PROGETTO DEFINITIVO

ITINERARIO NAPOLI – BARI  
RADDOPPIO TRATTA APICE – ORSARA  
I LOTTO FUNZIONALE APICE – HIRPINIA

RELAZIONE DI RISPONDEZZA AL PROGETTO PRELIMINARE E ALLE  
PRESCRIZIONI DELL'ORDINANZA N.27 DEL 01 DICEMBRE 2016

Stralcio dell'ortofoto dell'area di Castel del Fiego con l'indicazione del tracciato di Progetto Preliminare (in rosso) e Definitivo (in verde)

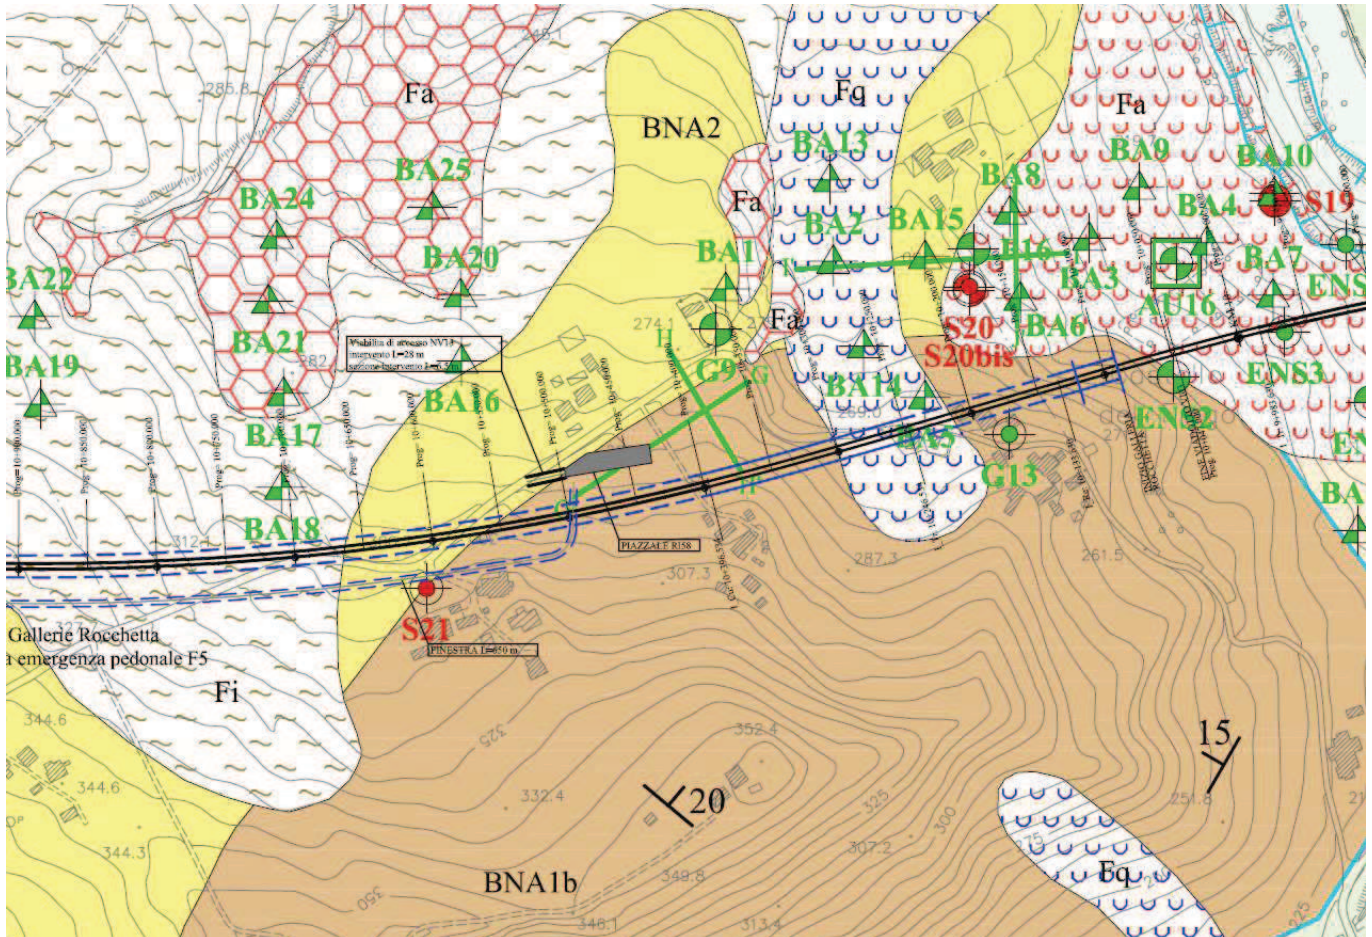
41. *approfondire lo studio geologico e geotecnico relativo alla localizzazione del piazzale di emergenza n. 3 della galleria Rocchetta pk 81 + 180, situato in area geologicamente instabile con problemi di dissesti che interessano la viabilità comunale e interferiscono con la pubblica illuminazione a servizio della Chiesa Fiego (rif. n. 1/1b Regione Campania – Comune di Apice - allegato 2);*

In seguito alle modifiche al tracciato apportate nella presente fase progettuale, il piazzale di emergenza denominato RI58, e posizionato tra le pk 10+450 e 10+500 risulta ubicato circa 100 metri a monte della precedente ubicazione ed in area geologicamente stabile (cfr. Carta geologica-geomorfologica con elementi geostrutturali – tavola 3/5 - IF0G00D69G5GE0001003A).

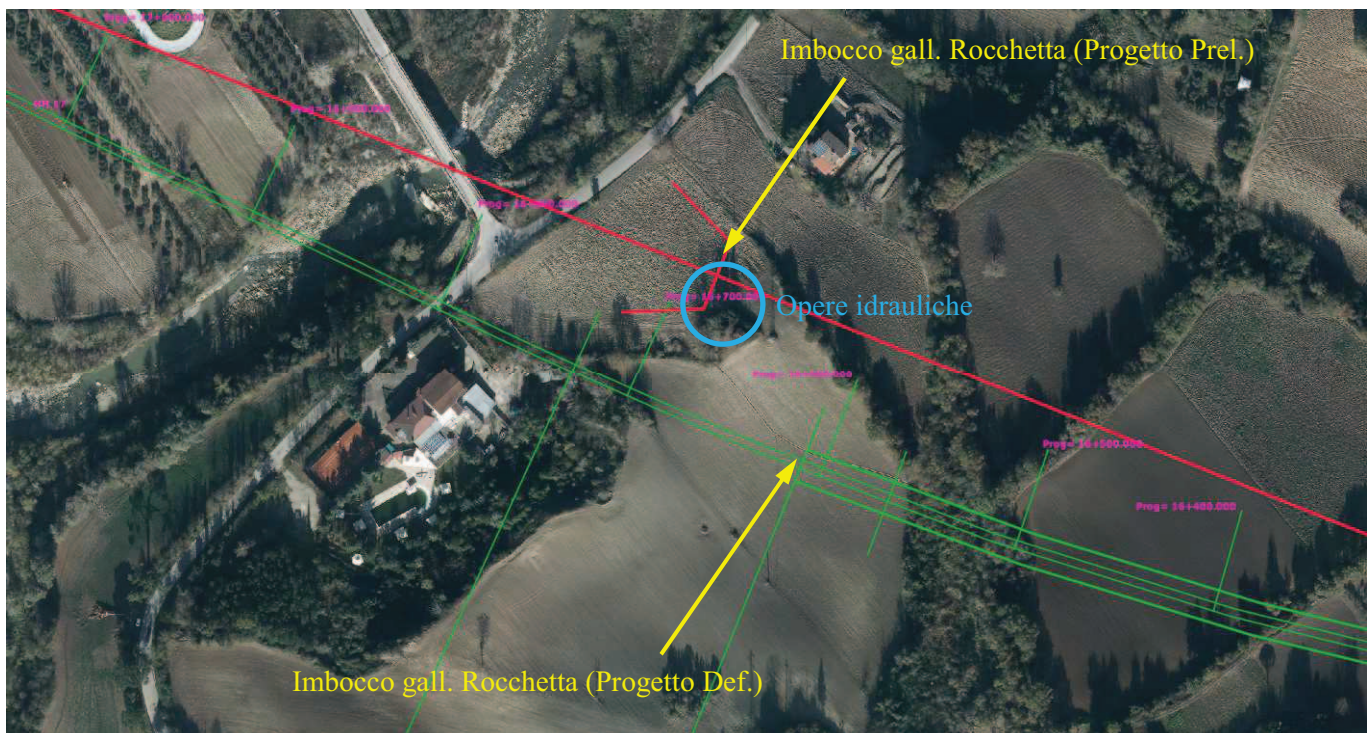
42. garantire per l'accesso alla finestra n. 1, pk 85 + 660, l'adeguamento della viabilità comunale a servizio della località Riponi (rif. n. 1/1c Regione Campania – Comune di Apice - allegato 2);

La finestra 7 della Galleria Rocchetta presenta diverso tracciato rispetto a quanto previsto nel Progetto Preliminare. Tale variazione oltre a ridurre lo sviluppo della galleria ha ottimizzato le viabilità di accesso al piazzale, che si sviluppano senza interferire con la viabilità comunale a servizio della località Riponi.
